（仮称）西海江島洋上風力発電事業に係る
環境影響評価方法書

補足説明資料

平成31年2月

ジャパン・リニューアブル・エナジー株式会社

第 2.2-5 図 対象事業実施区域周囲における他事業

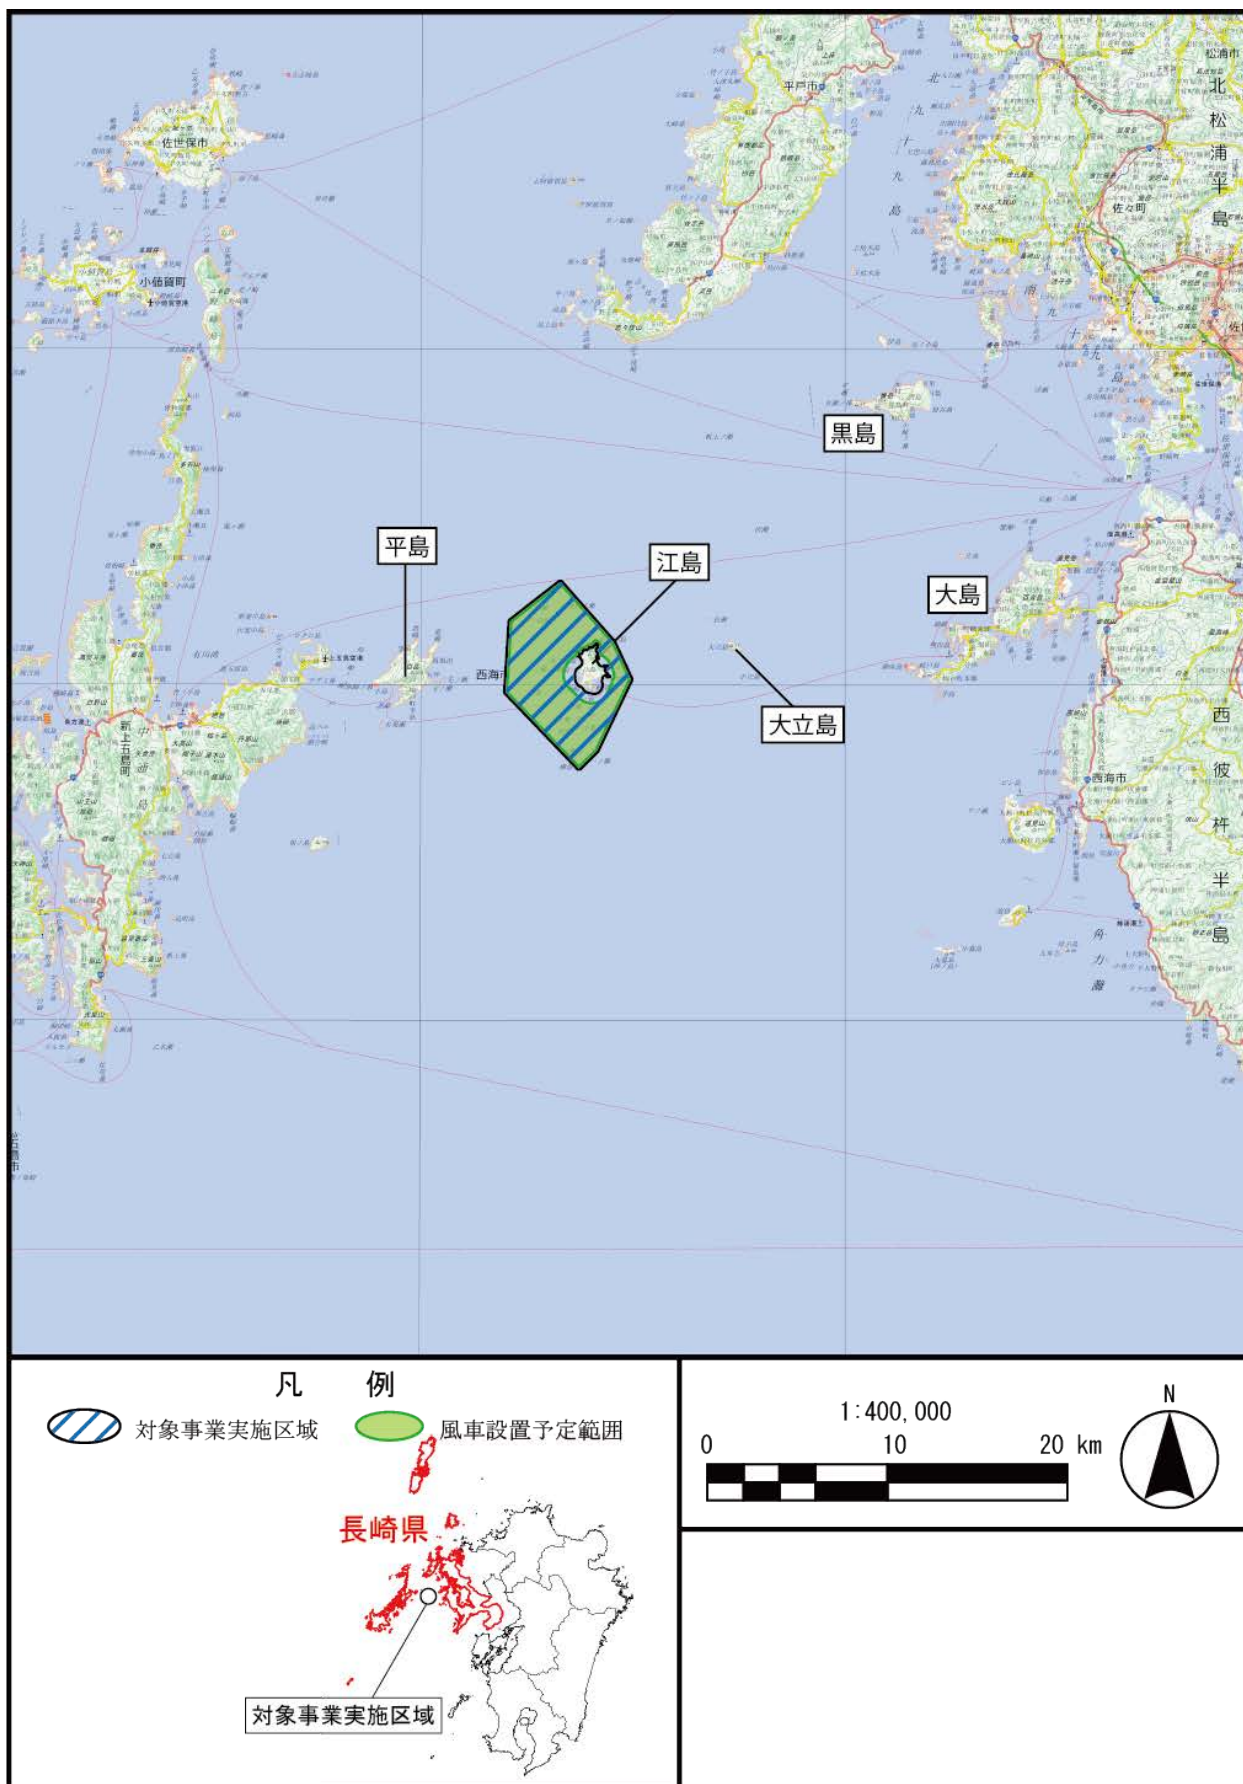
地図上での島名表記が不鮮明・不明確で地名を判断し難いので、p. 4, 5, 14 の図中に主要な島名を追記するとともに、他の図面との名称の整合性をとっていただきたい。

ご指摘を踏まえ、p. 4, 5, 14 の図に島名を追記しました。

図 1 対象事業実施区域（拡大図）

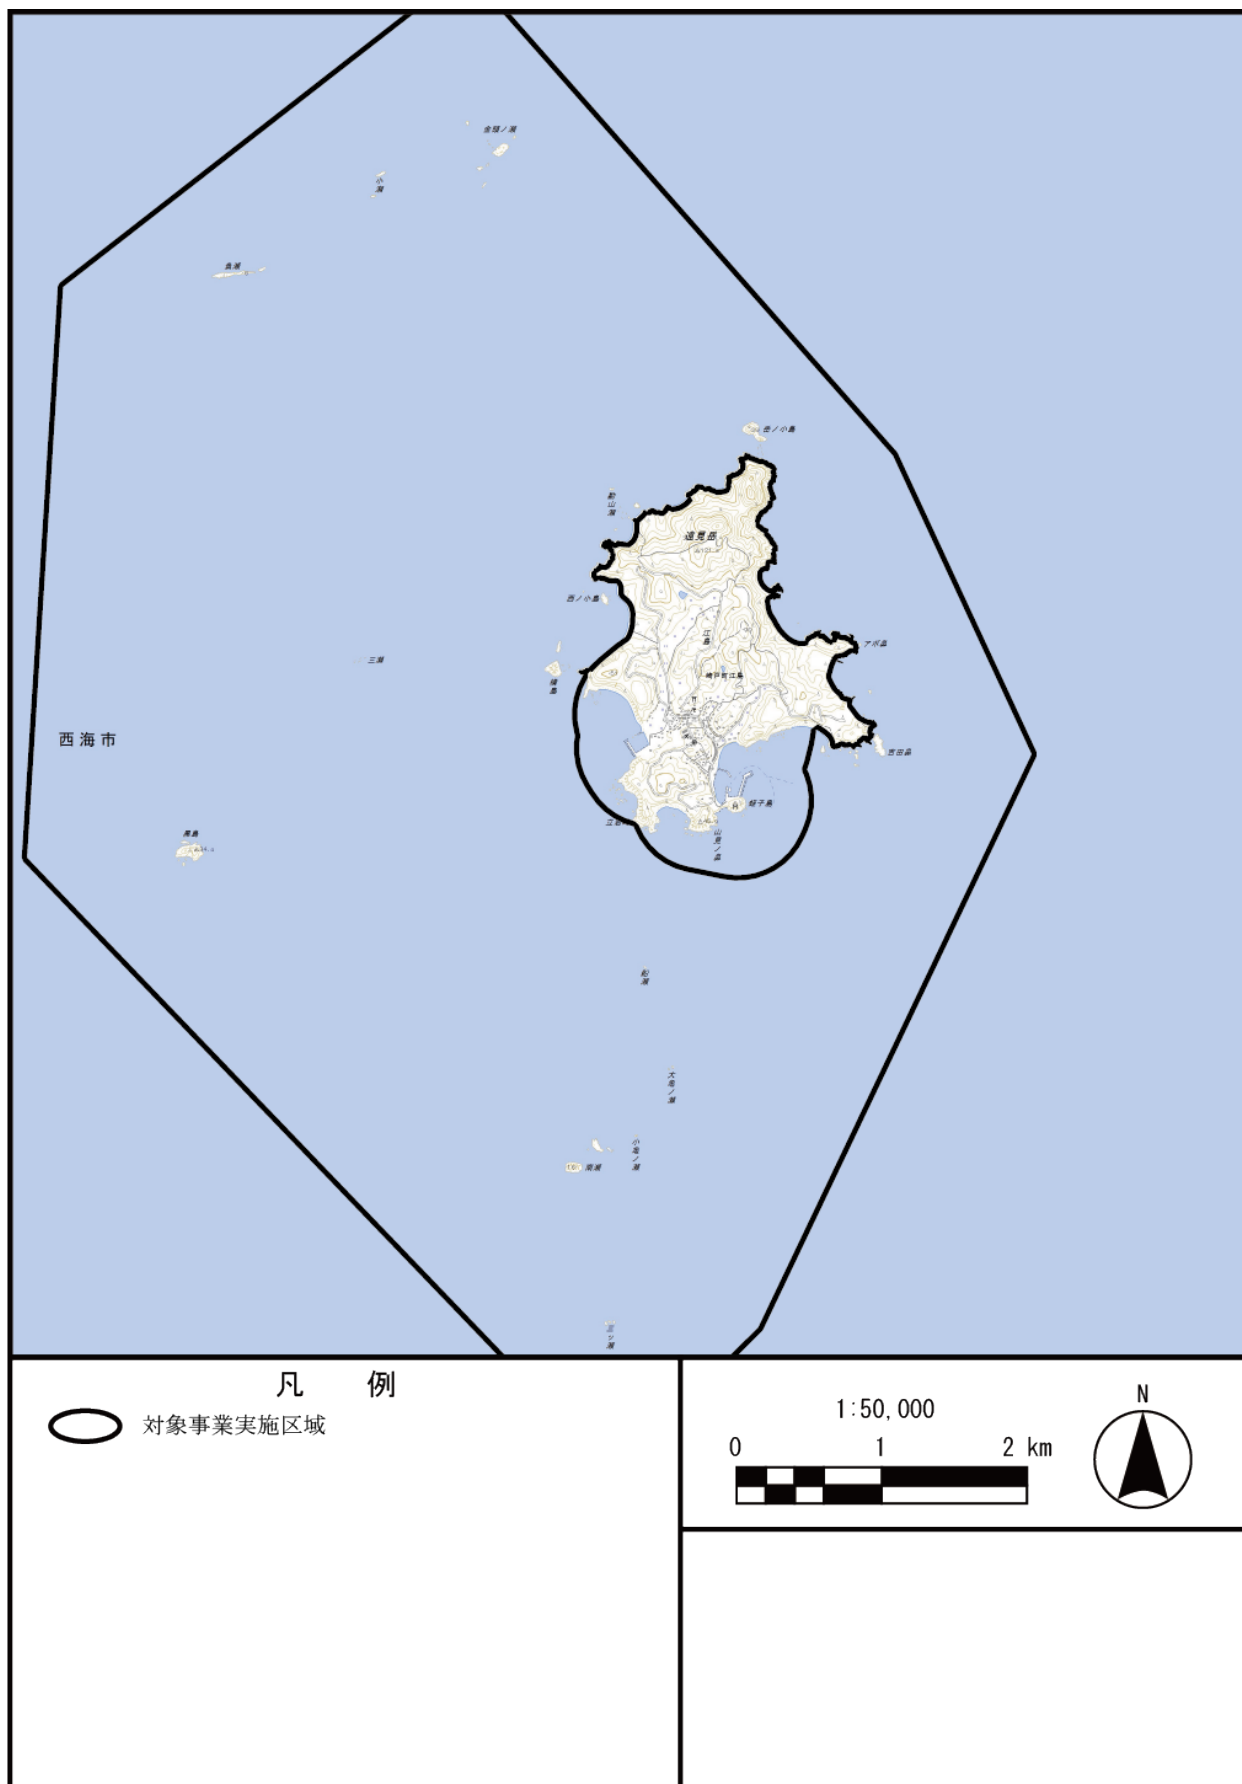
事業対象区域が海岸と接しているが、詳細が不明のため、陸域（海岸部）が事業対象区域に含まれているのか否か判然としませんので拡大図面で説明願います。

図1に拡大図面を示します。対象事業実施区域のラインを海岸線ぎりぎりに引いているため、海岸と接しておりますが、対象事業実施区域は海域です。

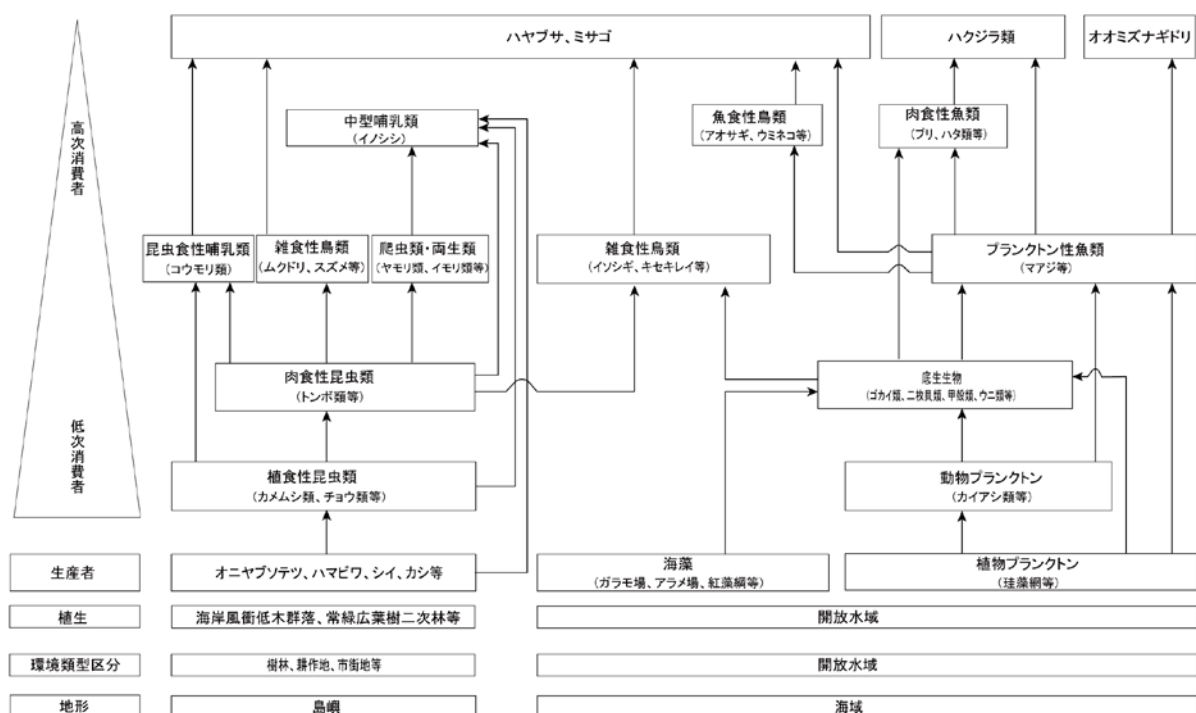
生態系（p. 141）については植生区分を中心とした記述だけで動物相や生態系の状況についての具体的な記述がなされていない。江島を中心とした事業対象区域の海域を含む食物連鎖図を作成・提示されたい。（河野部会長）

項目選定・非選定に関わらず、陸域と海域との関連性が分かるように食物連鎖図の作成と概要の文章の作成をお願いします。（阿部顧問）

地域の生態系（動植物群）を総合的に把握するため、既存資料により確認された対象事業実施区域周囲の環境及び生物種のほか、現地の状況も加味し、生物とその生息環境の関わり、また、生物相互の関係について代表的な生物種等を選定し、以下に示す食物連鎖図にまとめた。

図 3 風況観測塔の位置

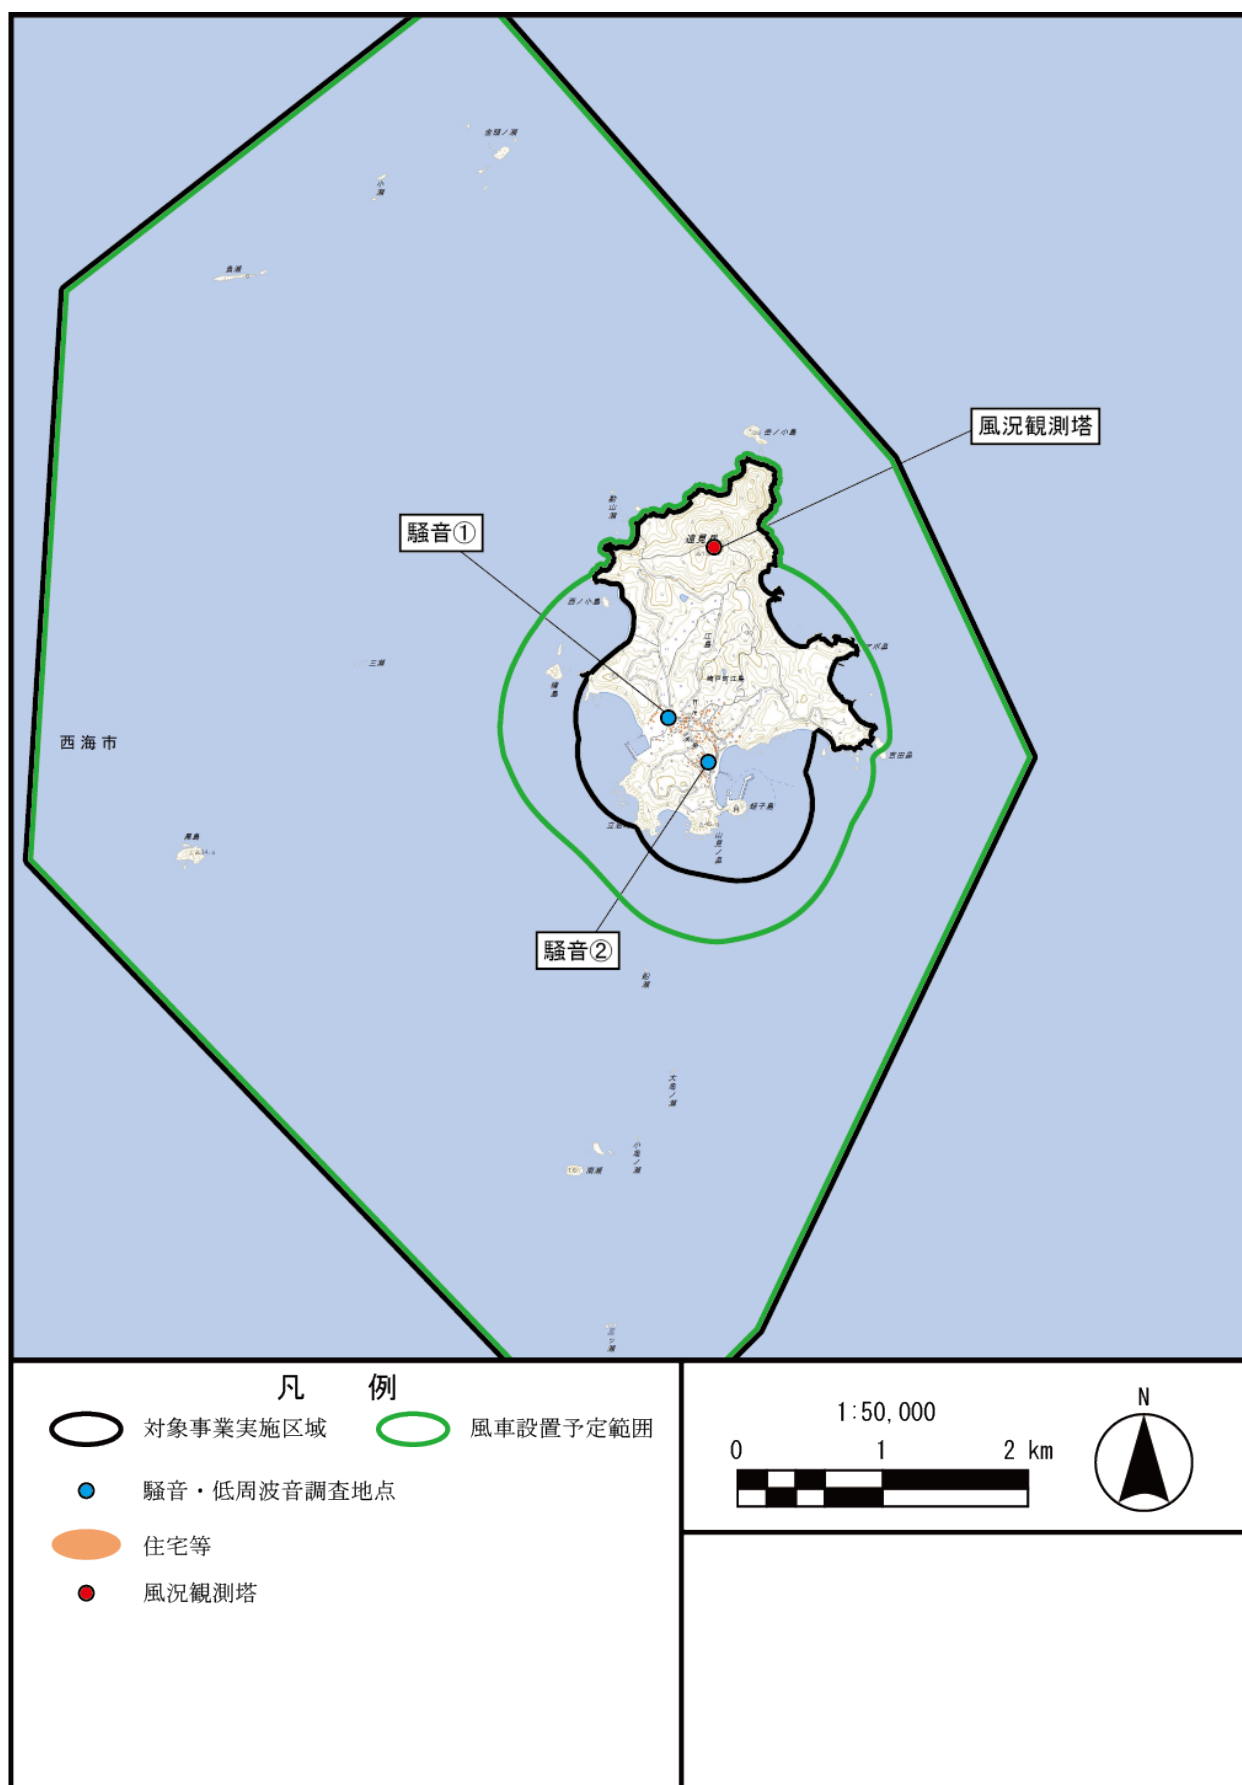
最寄りの地域気象観測所データから風況を推定する場合、どこの地点を用いてどのように有効風速を推定するのでしょうか。（近藤顧問）

風車稼働の有効風力範囲を算定するための風況調査は、どの位置に設定するのか？（山本顧問）

最寄りの気象官署は頭ヶ島地域気象観測所となります。風況観測塔の位置を図3に示します。

図 4 水質（浮遊物質（SS））予測の手順

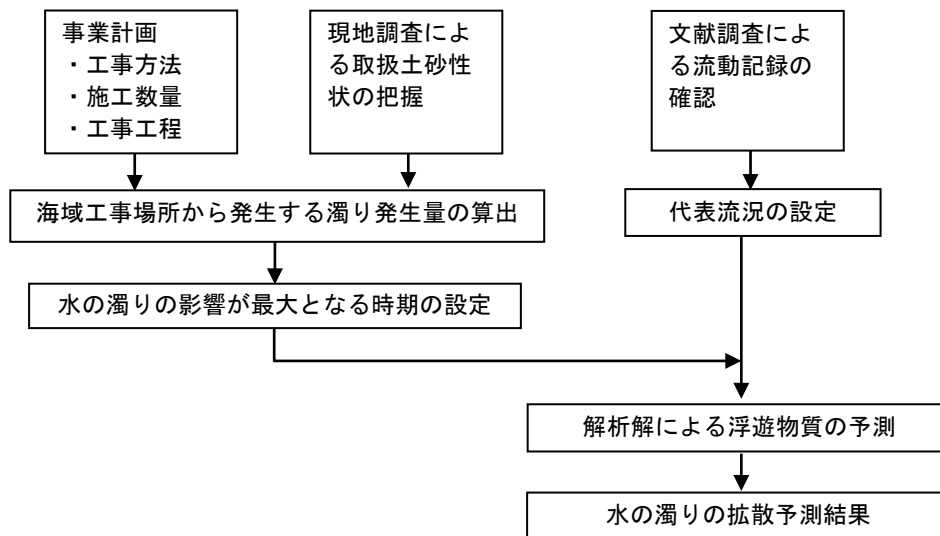
使用予定の既存の流況測定結果、拡散予定計算方法の詳細を示してください。

現時点で、拡散予測計算については「港湾工事における濁り影響予測の手引き」（国土交通省港湾局、平成 16 年）（以下、「濁り予測の手引き」という。）に基づき、岩井の解による計算手法を用いる予定です。

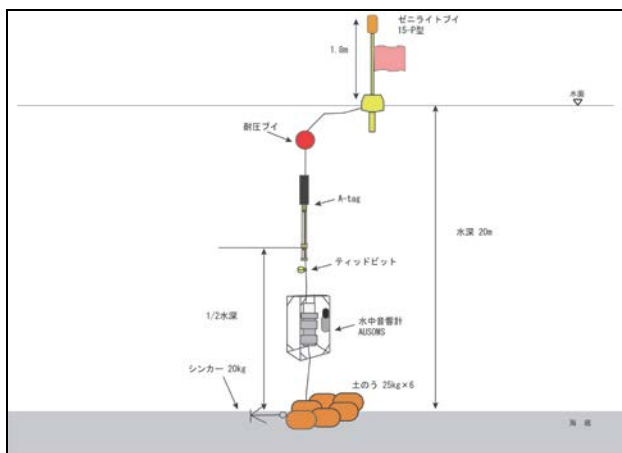
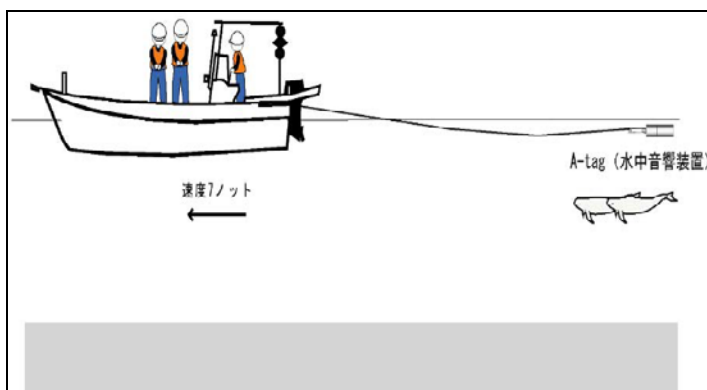
309 p 表には装置の特性のみが示されているので、A-tag による海棲哺乳類の定点観測調査と曳航観察調査について、調査期間等具体的実施内容を示してください。

A-tag による海棲哺乳類の定点観測調査（A1 及び A2）は海象などにより約 2 週間から 1 カ月の連続測定をしております。海中に設置は併せて水温計と水中音圧計を設置し、観測層は水深の 1/2 としました。

曳航観察調査は A ライン～D ラインを約 7 ノットで船舶航行し、船舶から約 60m ロープを張り出し A-tag が浮かび上がらない様に重りを装着し、曳航調査としております。

図6 UAV撮影エリア

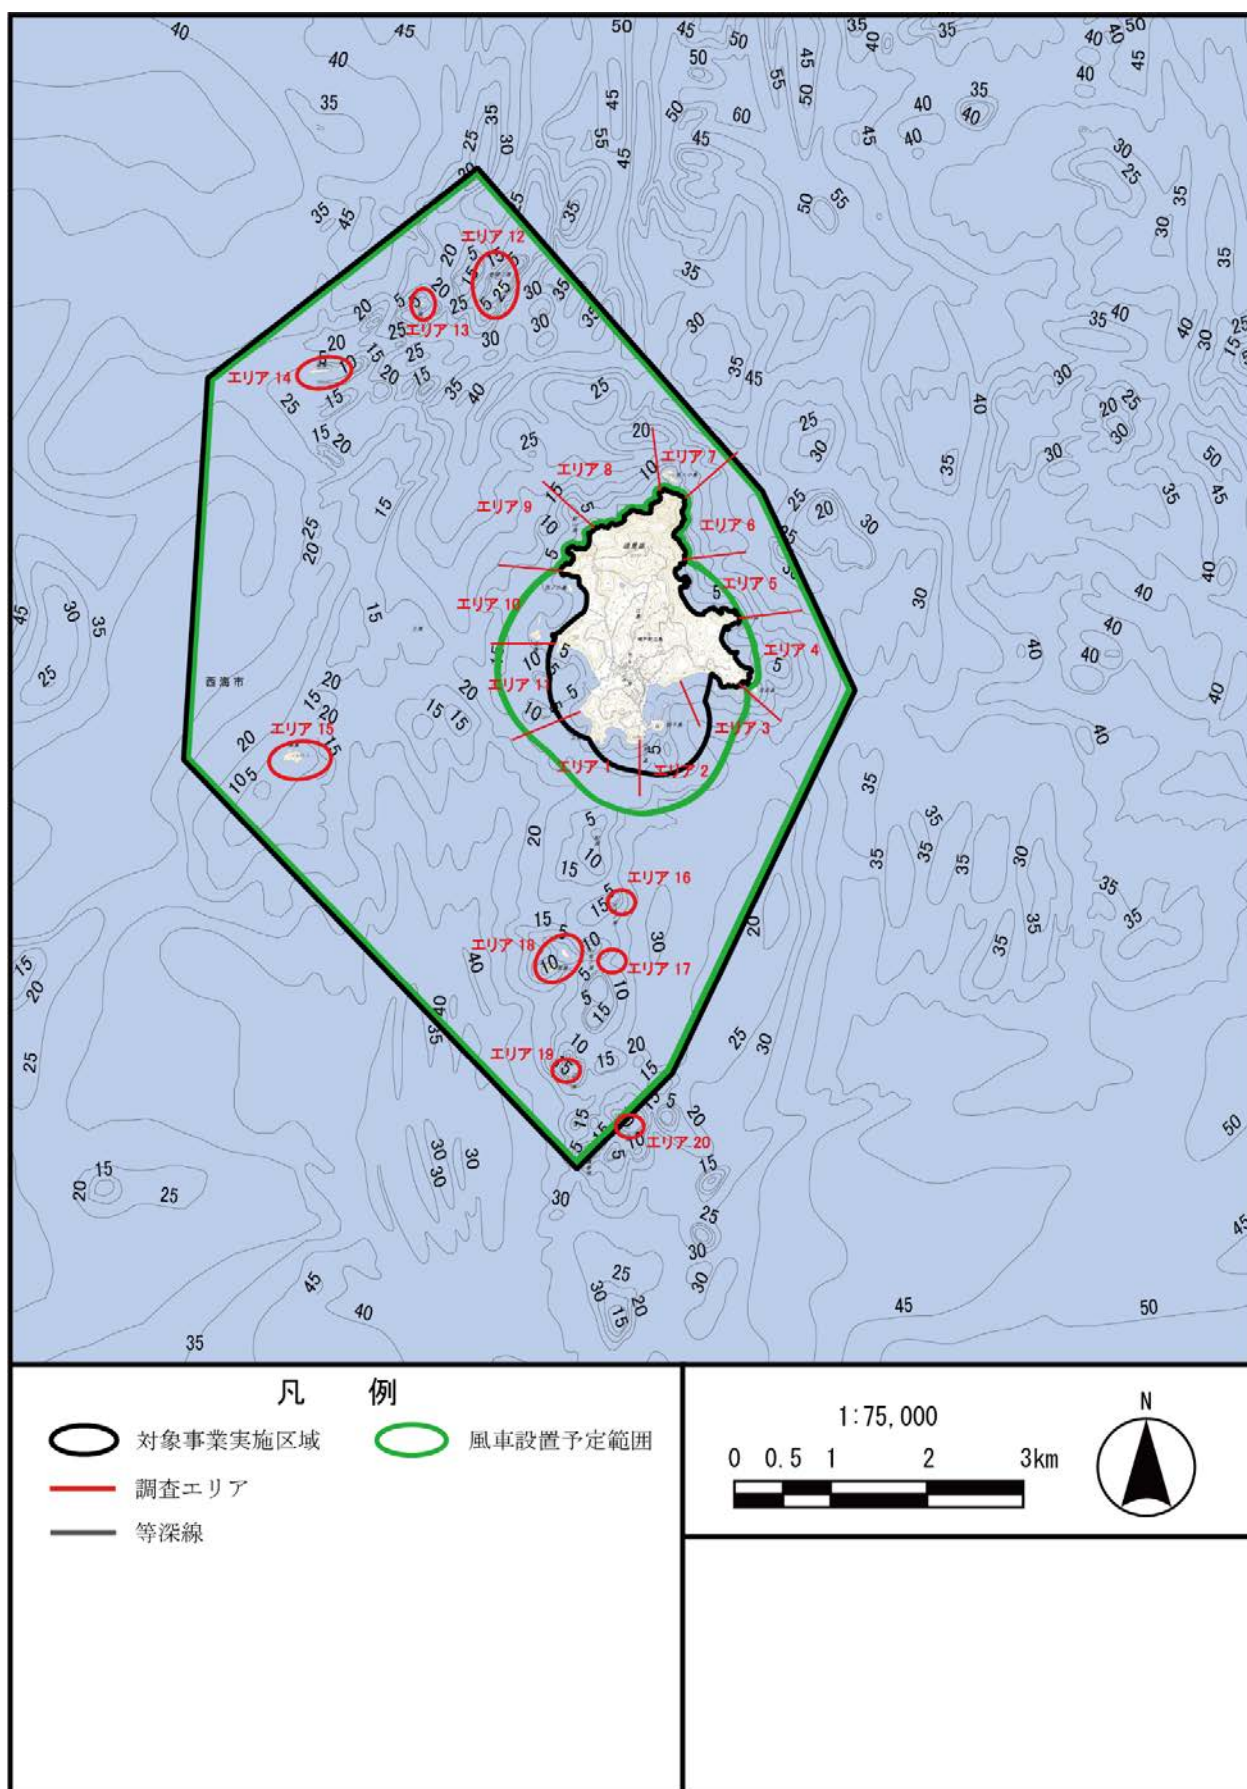
平成 25 年度のモデル事業調査時には事業実施区域内では大型海藻は観察されず、環境省の第 4 回干潟・藻場・サンゴ礁調査時から海藻生育・藻場分布の状況が変化していることがうかがわれるので、環境省第 4 回調査結果に基づき設定された 327p 図、330 p 図の調査定点の位置は、322p 藻場分布調査の結果に応じ再検討してください。

ドローンによる藻場分布調査（2018 年 5 月）結果は図 6 と表 2 のとおりです。

大型褐藻はエリア 9 でアントクメの幼体が数株確認されたのみで、藻場（大型褐藻の群落）の分布は確認されなかった。小型海藻は、被度 10%未満～80%範囲で分布しており、北側のエリアで被度が高い傾向がみられた。
